חוות דעת מומחה בית המשפט

ת.א. 49245-09-12

1. על פי החלטתו של בית משפט השלום בעפולה, בפני כבוד השופטת יפעת ישורי, התמניתי לשמש מומחה בת.א. 49245-09-13, ח'יראללה מחמוד בע"מ נ' פישר ואח', בעניין עבודות בנייה, לרבות עלותם וביצוע עבודות נוספות וכן לעניין ליקויים לכאורה, בהרחבת בית הנתבעים, בקיבוץ נווה-אור.

1.1. מרפסת מעל המשטח המרוצף ביציאה לגינה-

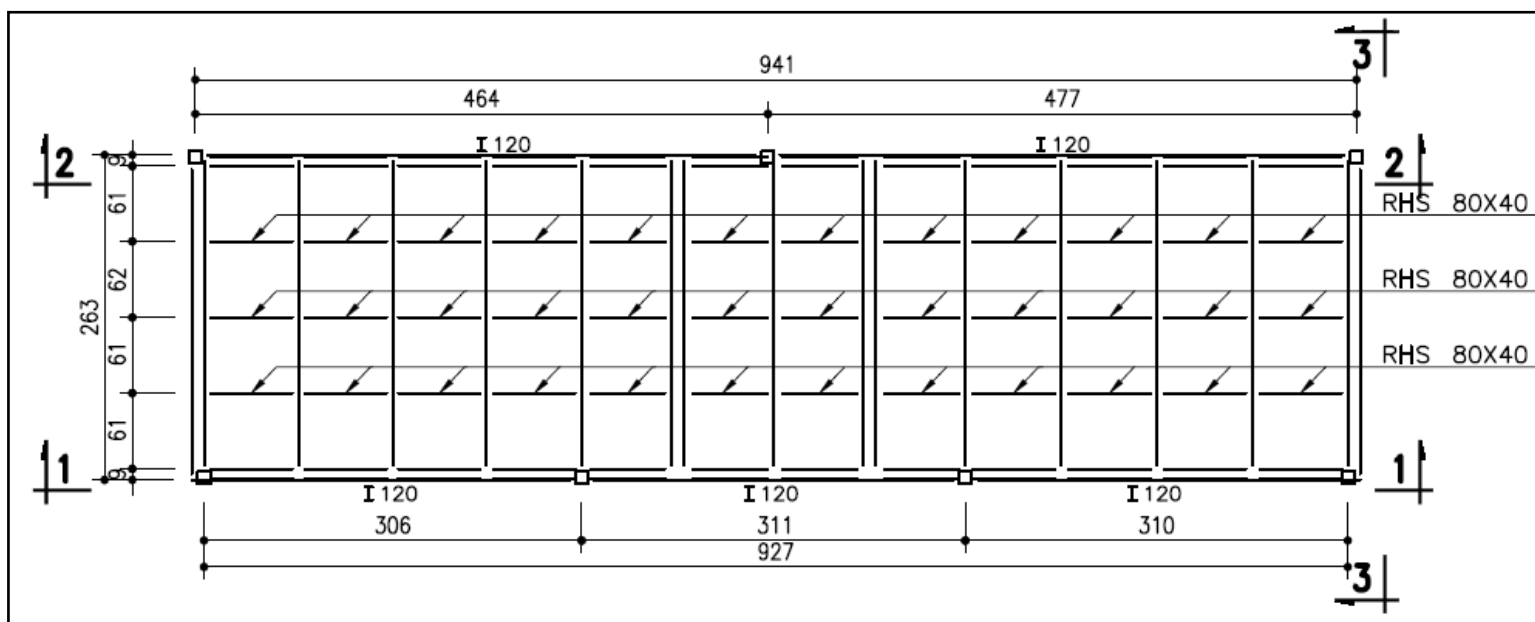
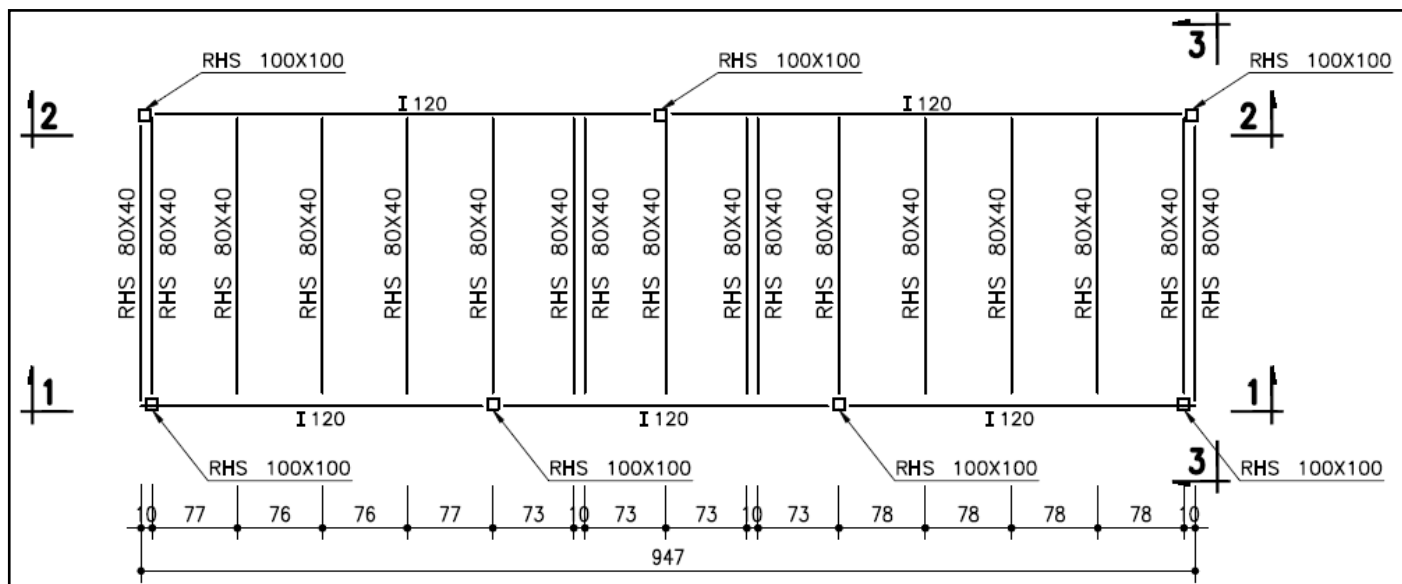
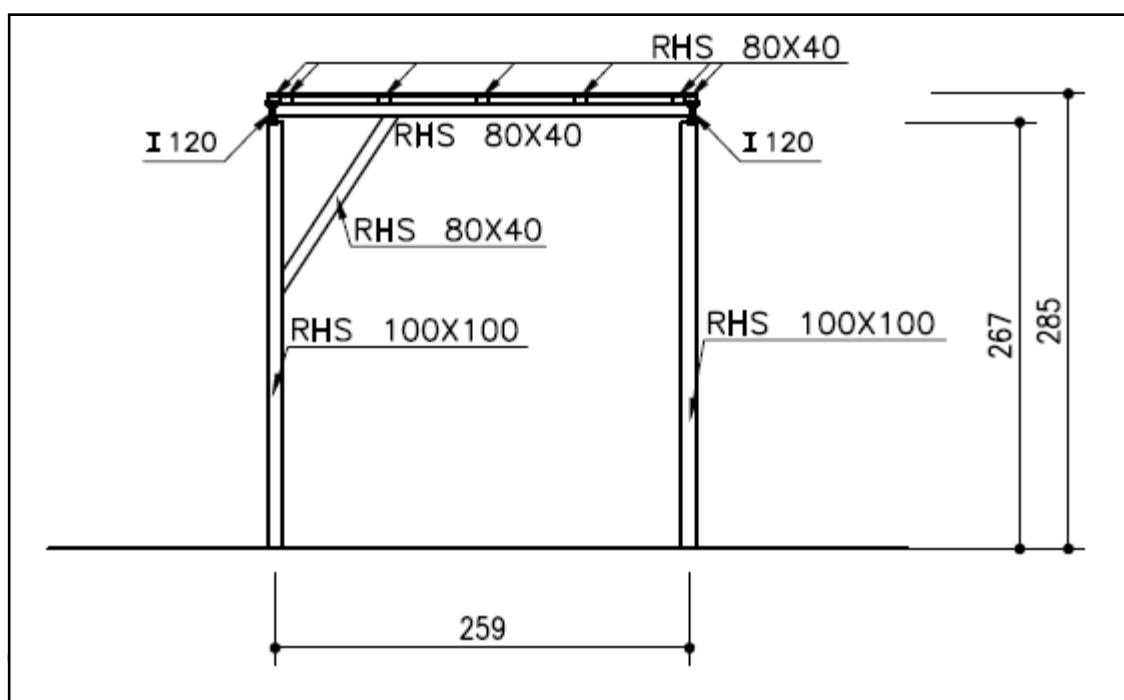
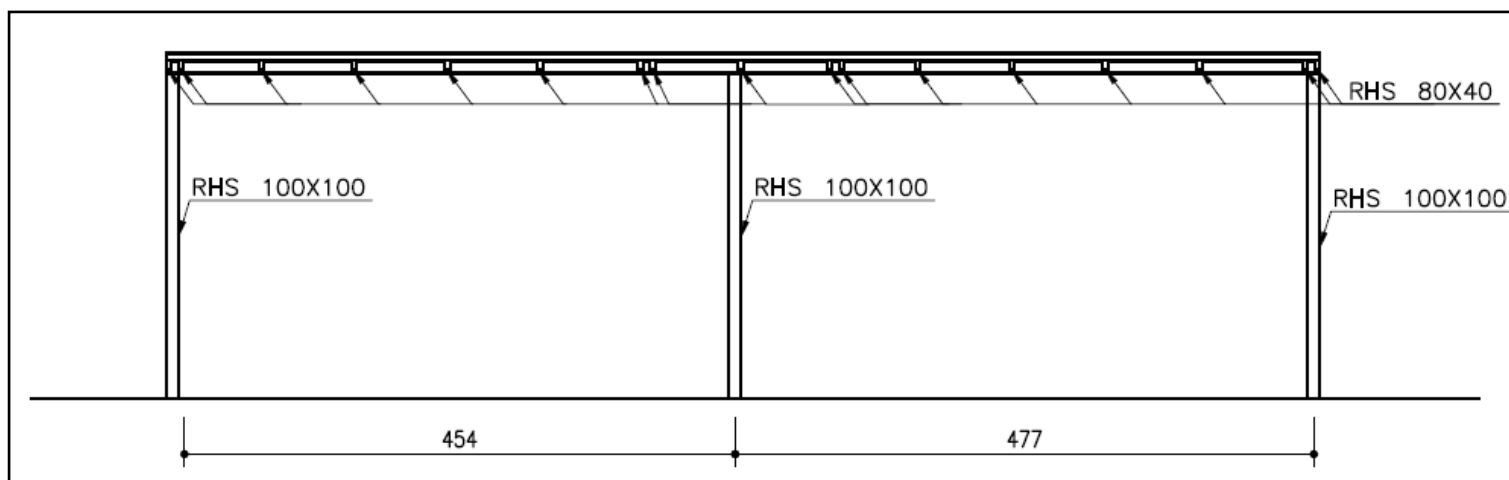
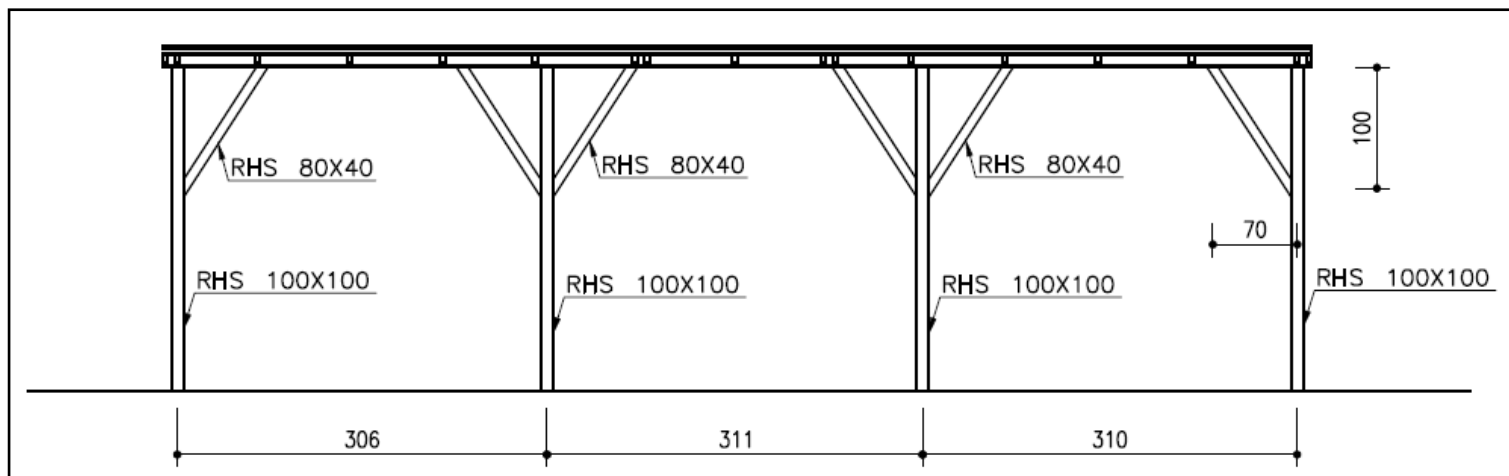
1.1.1. "עפ"י- התכנית אדריכלות, תכנית קונסטרוקציה וכס עפ"י תכנית הגשה, את המפרפת יש לבנות מפרופילי

מתכת מסוג RHS 100/100 והמרפסת אמורה להיות על 8 עמודים מאותו פרופיל..."

"בפועל, בצד הקדמי הותקנו רק 4 עמודים, במקום 5..."

על פי התוכנית המקורית, תוכננו 5 עמודים.

בפועל הוצבו 4 עמודים בלבד.

הצבת 4 עמודים מגדילה את המפתח ביניהם ועל ידי כך להרחבת המדרגות.

-
- בחזית המרפסת מוצבים 4 עמודי פלדה.
- מבחינה קונסטרוקטיבית, לא קיים ליקוי ובעיית עומסים.
- הגדלת המרווח מאפשרת הצבת מדרגות רחבות.

עומס על פרופיל
במרכז מפתח 40/80

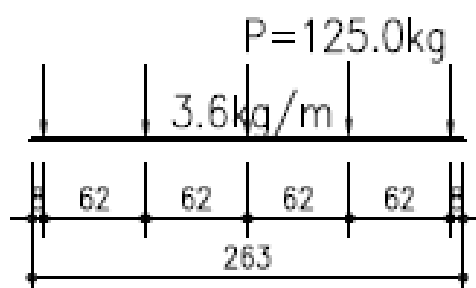
העומס על הפרופיל קטן פי
1,000 מהתסבולת שלו.

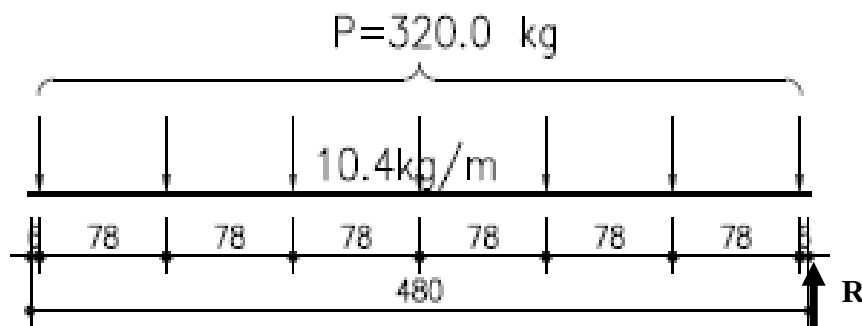
העומס על הפרופיל קטן פי 100
מהתסבולת שלו.

I 120

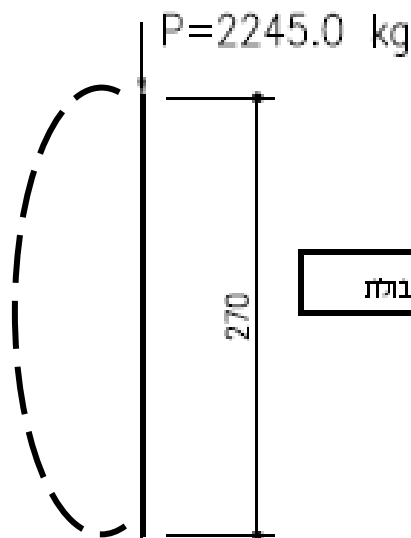
העומס על הפרופיל קטן פי 65 מהתסבולת שלו.

1.1.6. "בבדיקה נמצא, כי מעקים בצידי המרפסת אינן מחוברים לקירות הבית... מהווה סיכון בטיחותי

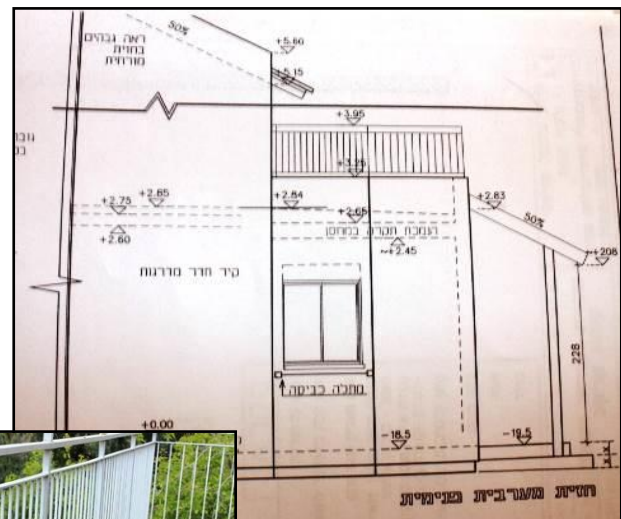
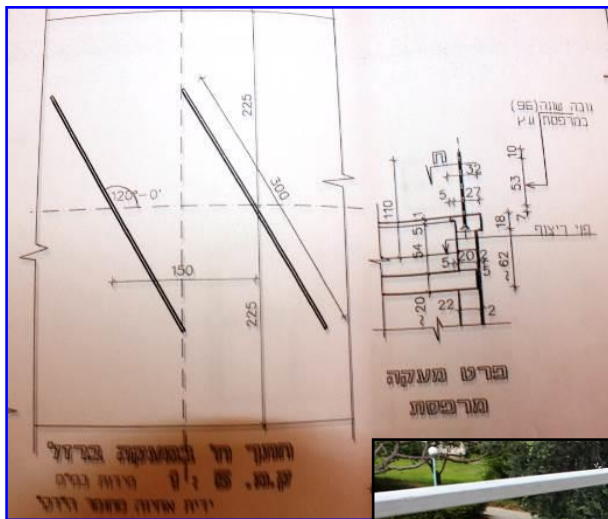
"כמו כן, המעקים הותקנו לא לפי התכניות..."

"בפועל, בניגוד לנדרש בתכניות, המעקים הותקנו ממוטות ברזל... וללא גלוון"

המעקה אינו מעוגן לקירות ואין צורך בכך.

המעקים מרותכים לקונסטרוקציה.

על פי החתך, העמודים האנכיים אמורים להיות מרותכים בזווית, בפועל העמודים מאונכים.

לשיקול כבוד בית המשפט זיכוי הנתבעת בסך של- 2,500 ₪.

1.2. ליקויים בתפרים בין תוספת הבנייה לבין המבנה הקיים-

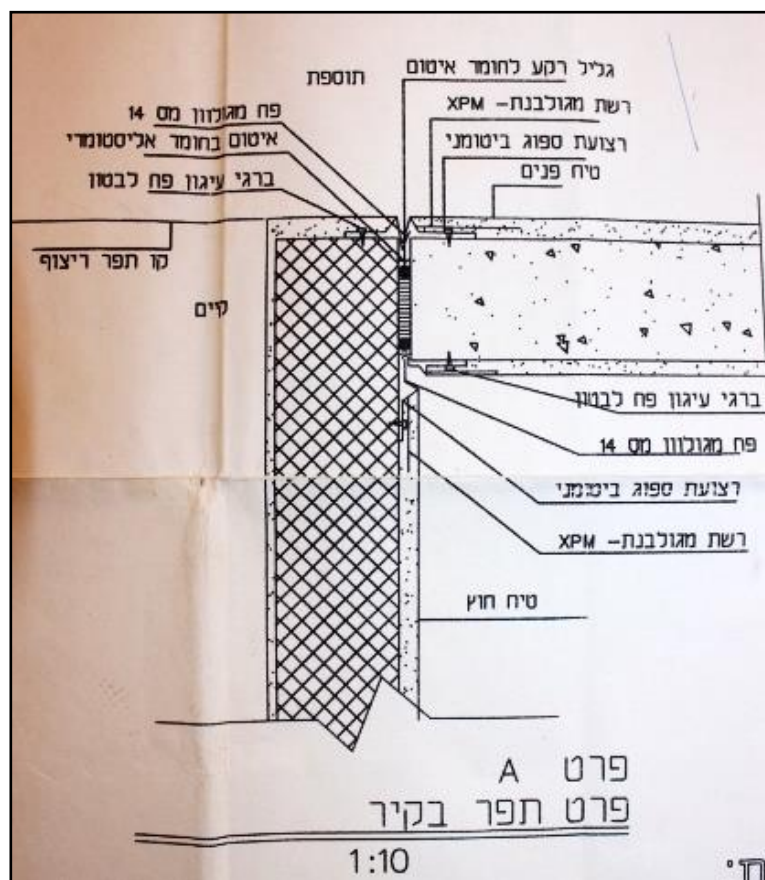
1.2.1. "על פי הסדקים שהופיעו בין המבנה הקיים לתוספת הבניה, ניכר כי התפרים שבוצעו לא שמרו על מניעת

העברת המאמצים בין המבנה המקורי לתוספת הבניה. השקיעה הדיפרנציאלית, שהית הצפויה, גרמה לשברים/סדקים בתקרות, בקירות וברצפה כפי שניתן לראות בתמונות..."

קומה עליונה- קיימת סדיקה במפגש המבנה החדש למבנה הישן.

קומה תחתונה-

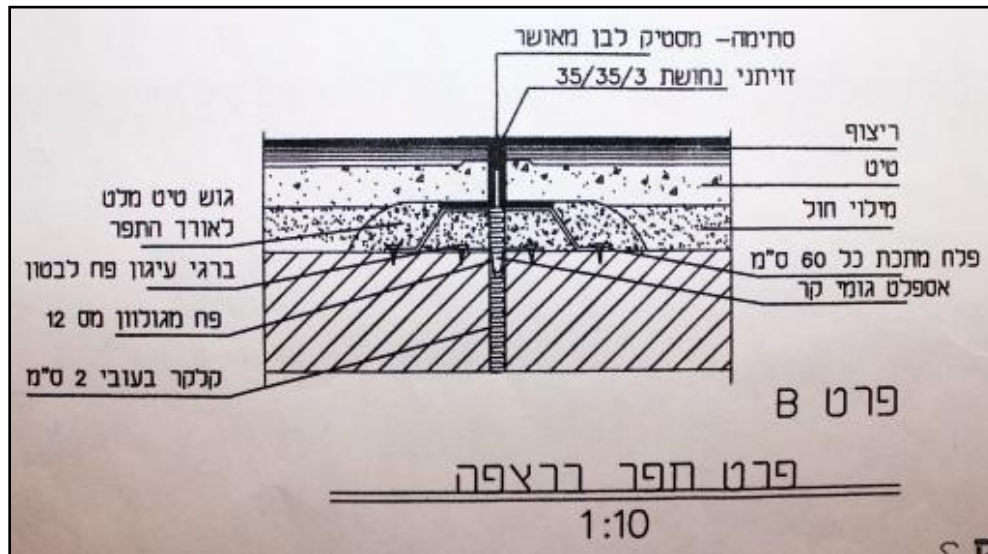
על פי התוכנית, אמור היה להיות פרט תפר בקירות.

צל פי התוכניות, תוכנן פרט תפר ברצפה.

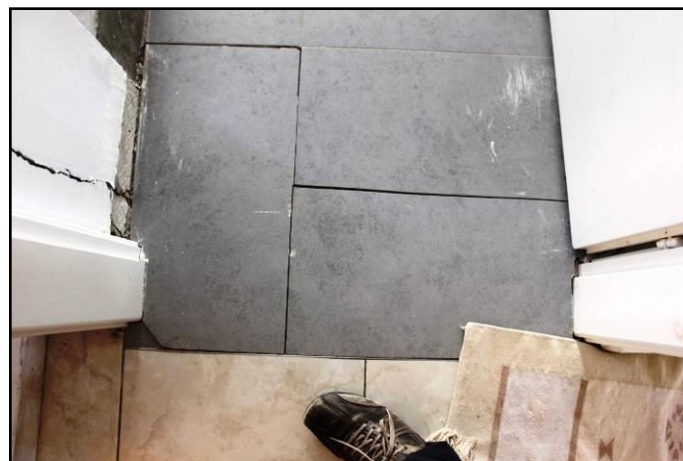
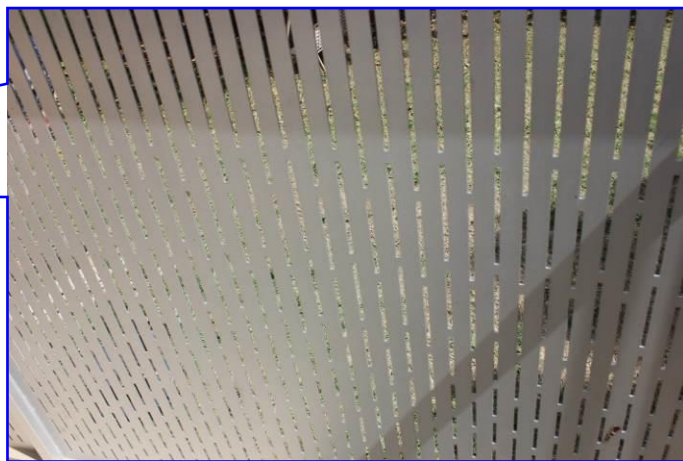
לא בוצע תפר ברצפה.

דרוש: פירוק הריצוף והטיח במפגש המבנה החדש והמבנה הישן, הרכבת פחים וביצוע פרט

תפר בהתאם לתוכנית, תיקוני ריצוף, טיח וצבע.

עלות: ₪20,000

1.3. מרפסת בחזית הדרומית-

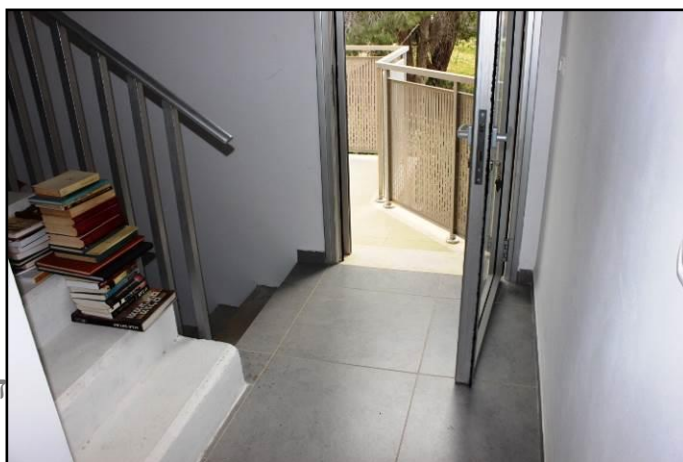
1.3.3. "עפ"י התכנית האדריכלות ברצפת המרפסת יש להתקין ניקוז לקליטת מים מהמרפסת, וכן בתוך הקיר יש

"...יש להתקין בשיפועים לכיוון הניקוז, בשיפוע של כ- 1.5%."

קיים שיפוע קל בין 0.3% ל- 0.6%, שיפוע זה מספיק בהתחשב בגודל המרפסת ומאחר ומרפסת

זו מנוקזת בשפיכה חופשית.

הותקן מרזב אשר בוטל על ידי הנתבעת.

1.4. מדרגות פנימיות-

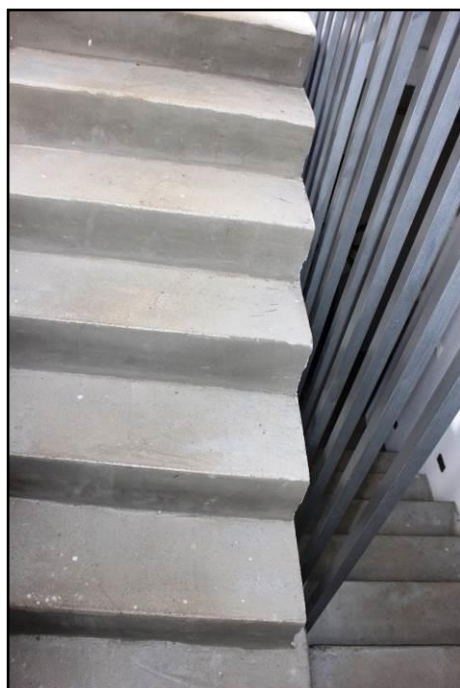
1.4.1. "עפ"י תכניות האדריכלות יש להתקין מדרגות פנימיות ממתכת, כולל מעקים."
 "הקבלן תמחר את העבודה בהתאם לכך, אך בפועל... התקין את המדרגות מבטון."

תוכננו מדרגות פלדה, בפועל נוצקו מדרגות בטון.

המדידות שבוצעו על ידי המומחה מטעם הנתבעים, נמצאו נכונות.
 אכן חלק מהמדרגות אינן עומדות בדרישות התקנות לעניין רום ושלה.

דרוש: ליטוש המדרגות, פירוק וחציבת חלק מהן.

עלות: ₪4,000

1.5. רצפת תא המקלחת-

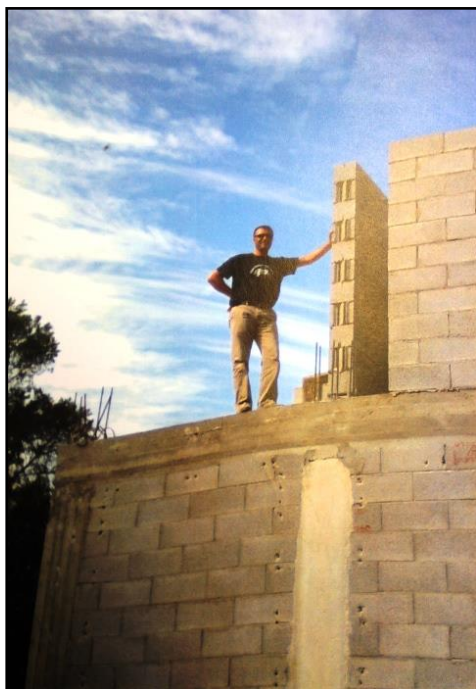
1.5.1. "...בפועל הריצוף התא המקלחת בחדר הרחצה הוריס, בוצע בשיפוע של כ- 1.3% והנמכת ריצוף לא בוצעה כלל."

לא קיימת חובה לדרג את פינת המקלחת (המלצה בלבד).

השיפוע תקין, בין 1.4% ל- 2%.

2.2. חדר כביסה/מחסן-

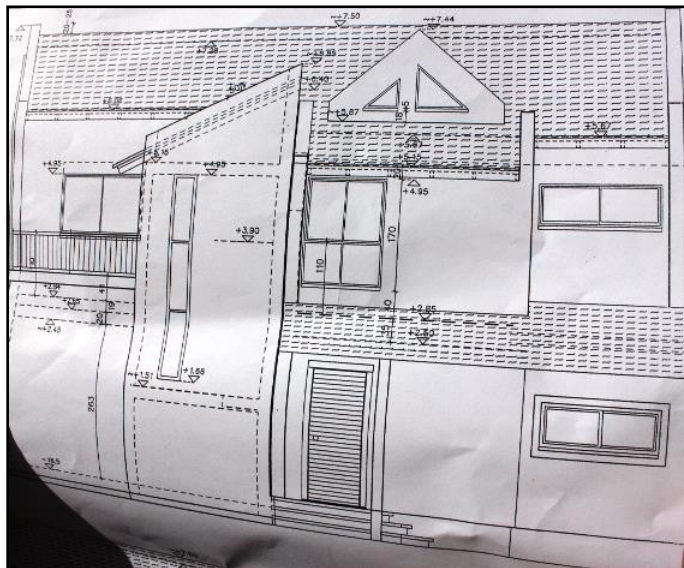
2.2.1. "בהסכמת המזמינים והמתכננים, הקבלן שינה את המקום של דלת הכניסה... והתקין את הדלת במקום

"...הקבלן לא התקין את החלון, את הגגון ואת המדרגות ומלה הכביסה..."

על פי התוכנית היה אמור היה להיבנות חדר כביסה, הכולל דלת יציאה וחלון על הקיר הקטום.

בפועל, בהסכמת הצדדים, הקיר יושר והותקנה דלת בלבד- כתוצאה מכך החדר גדל וניתן לנצלו

מוסכם כי מכלול השינויים, לרבות סוג הדלת והתריס, בוצעו בהסכמת הצדדים.

מאחר והשינוי בוצע בהסכמה- לא מאושר זיכוי בגין אי הרכבת חלון.

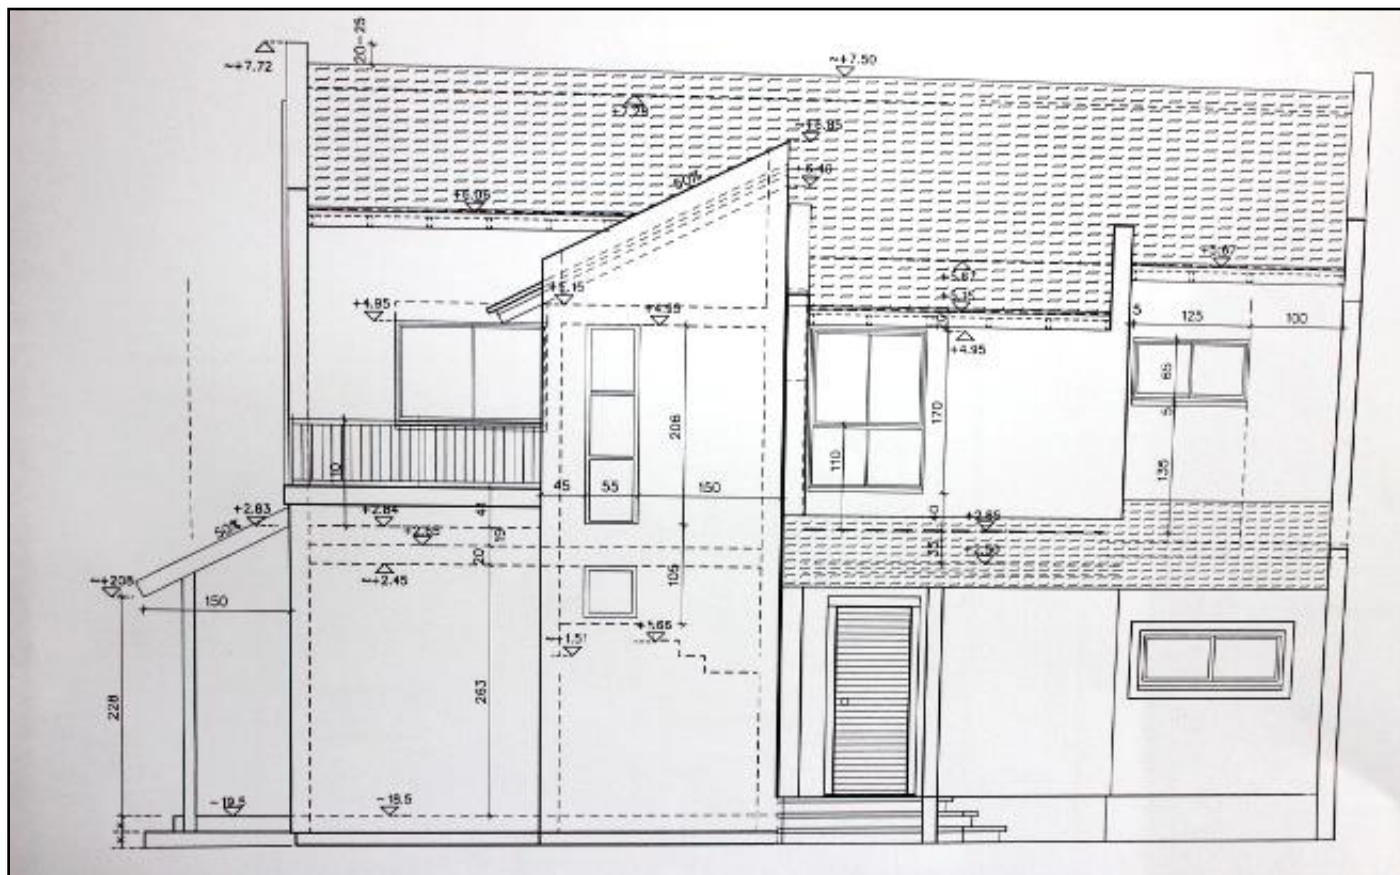
2.3.1. "עפ"י תכניות האדריכלות... מעל הקומה העליונה יש להתקין קוקייה עם 2 חלונות משולשים."

"בפועל, הקבלן לא התקין את הקוקייה כלל, ולא את החלונות המשולשים."

על פי תוכנית האדריכלות, אמורה היתה להיבנות קוקייה.

לטענת התובע, מר ח'יראללה מחמוד, על פי דרישת המזמין והאדריכלית, כל הגג הוגבה ובוטלה הקוקייה.

מבדיקה, נמצאה תוכנית נוספת ללא קוקייה.

מאחר וקיימות תוכניות בגרסאות שונות ולאור העובדה כי הגג אכן הוגבה- גרסתו של התובע מתקבלת כסבירה.

2.6. פרט גמר ריצוף בתוך הבית-

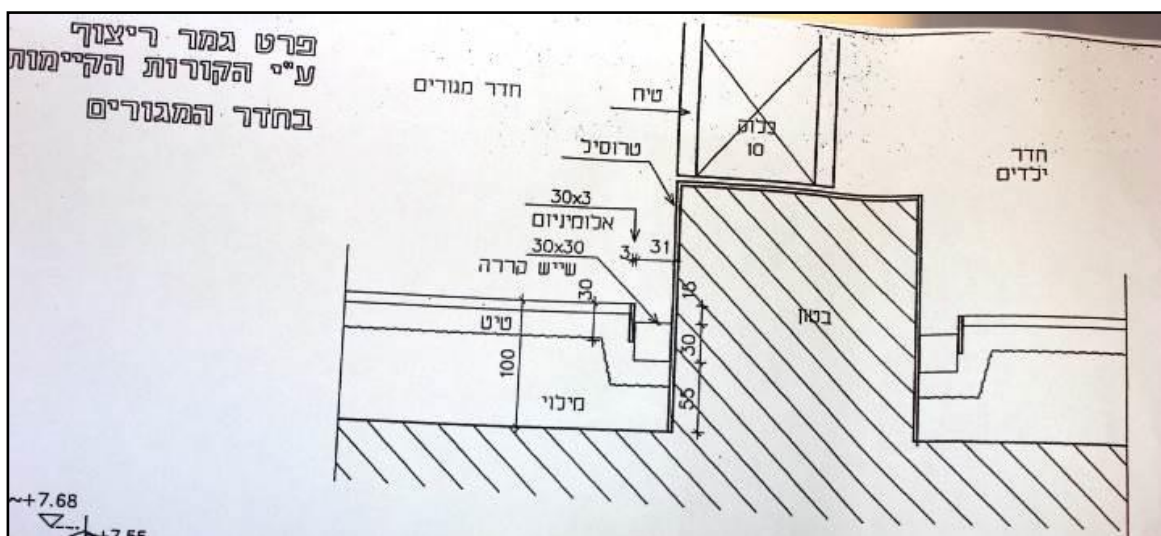
2.6.1. "עפ"י תכנית אדריכלות...בחדר מגורים ובחדר ילדים יש לבצע גמר ריצוף עם שיש "קררה" ופס אלומיניום."

"בפועל, הקבלן לא התקין את השיש ואת האלומיניום."

לא בוצע פרט גמר ריצוף, בהתאם לתוכנית.

דרוש: זיכוי בגין אי ביצוע סרגל שיש, בהתאם לכתב הכמויות והתוכנית.

עלות: 5,000 ₪
